Verlag huishoudelijke elektrische installatie op laagspanning en zeer lage spanning

Referentie: 004-20260423-02	Datum controle: 23/04/2026
Keurder: 004

Eigenaar:	Onbekend	EAN-code:	Onbekend
Adres installatie:	Brusselsesteenweg 422, 3090 - Overijse	Nummer teller(s):	Onbekend
		Distributienetbeheerder installatie:	Fluvius
Datum uitvoering installatie:	<input type="checkbox"/> Vóór 01/10/1981 <input checked="" type="checkbox"/> Tussen 01/10/1981 en 01/06/2020 <input type="checkbox"/> Vanaf 01/06/2020		
Type:	<input checked="" type="checkbox"/> Wooneenheid <input type="checkbox"/> Niet-huishoudelijk <input type="checkbox"/> PV <input type="checkbox"/> Batterij <input type="checkbox"/> Laadpaal

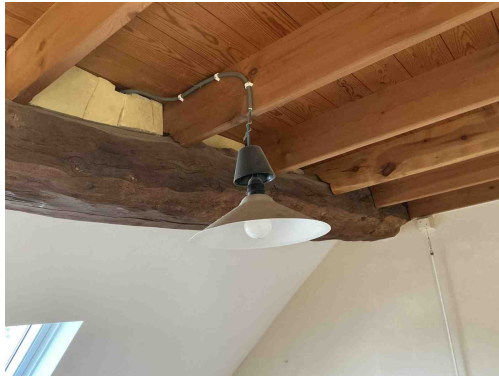
T23 - Het elektrisch materiaal is beschadigd. (Boek 1: 1.4.1.3).
Opmerking: Oa keuken, slaapkamer 1

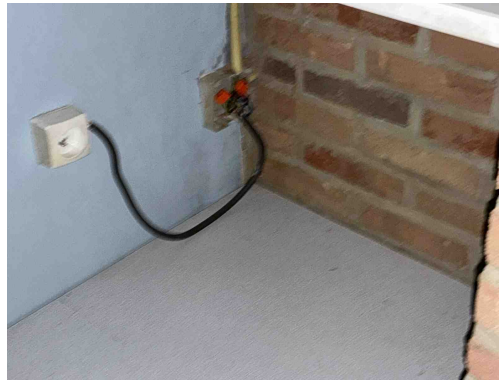
T23 - Het elektrisch materiaal is beschadigd. (Boek 1: 1.4.1.3).
Opmerking: Oa keuken, slaapkamer 1

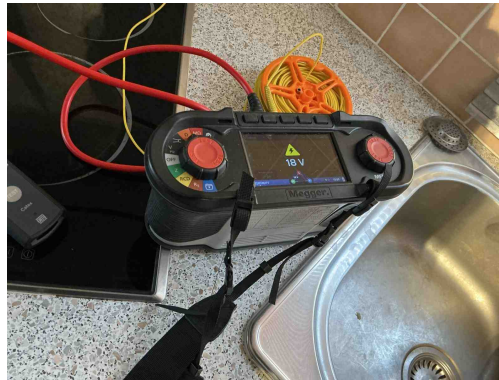
C21 - Het gebruik van geleiders van het type VOB, zonder bijkomende afscherming is niet toegestaan (Boek 1: 5.2.9.6).
Opmerking: Oa keuken

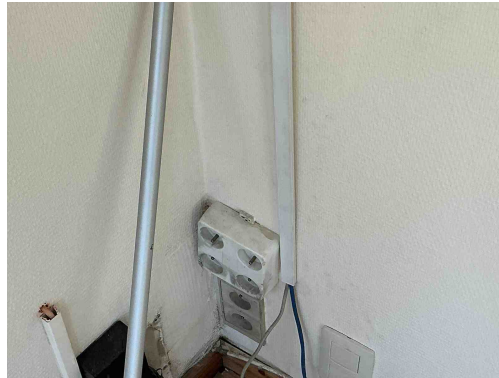
A12 - Het toestel van de klasse I is niet met de beschermingsgeleider verbonden (Boek 1: 5.4.3.6).
Opmerking: Oa dampkap

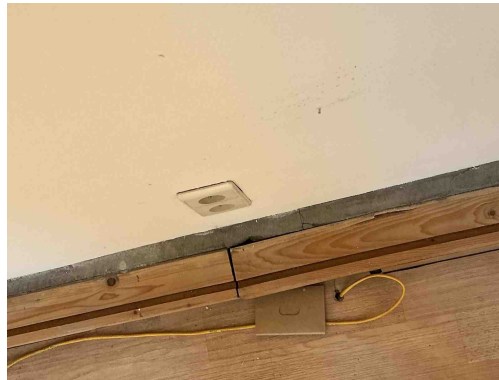
T21 - Het elektrisch materieel is niet geplaatst volgens de voorschriften van de fabrikant/ regels van goed vakmanschap . (Boek 1: 1.4.1.3)
Opmerking: Oa living

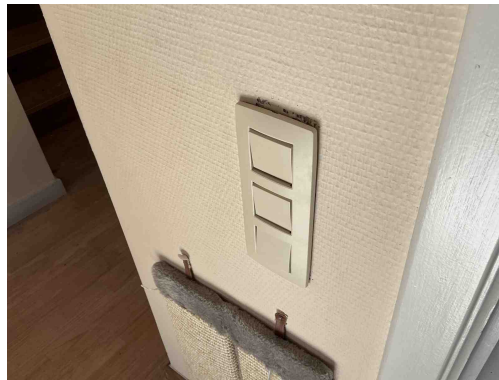
T10 - Bepaalde contactdozen en/of schakelaars zijn niet degelijk bevestigd (Boek 1: 1.4.1.3).
Opmerking: Oa living

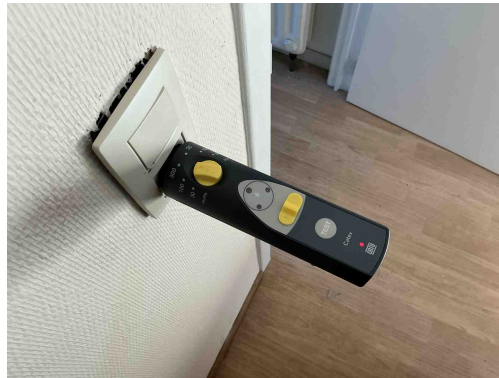
T10 - Bepaalde contactdozen en/of schakelaars zijn niet degelijk bevestigd (Boek 1: 1.4.1.3).
Opmerking: Oa living

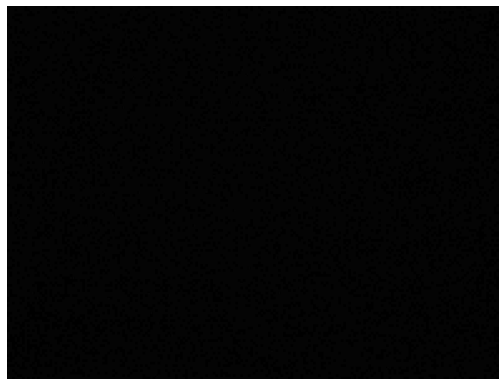
T10 - Bepaalde contactdozen en/of schakelaars zijn niet degelijk bevestigd (Boek 1: 1.4.1.3).
Opmerking: Oa living

A16 - Er is geen continuïteit van de beschermingsgeleider van de contactdoos (Boek 1: 5.4.3.4).
Opmerking: Oa living, aftakdoos is niet geschikt als opbouwmateriaal voor vaste installaties
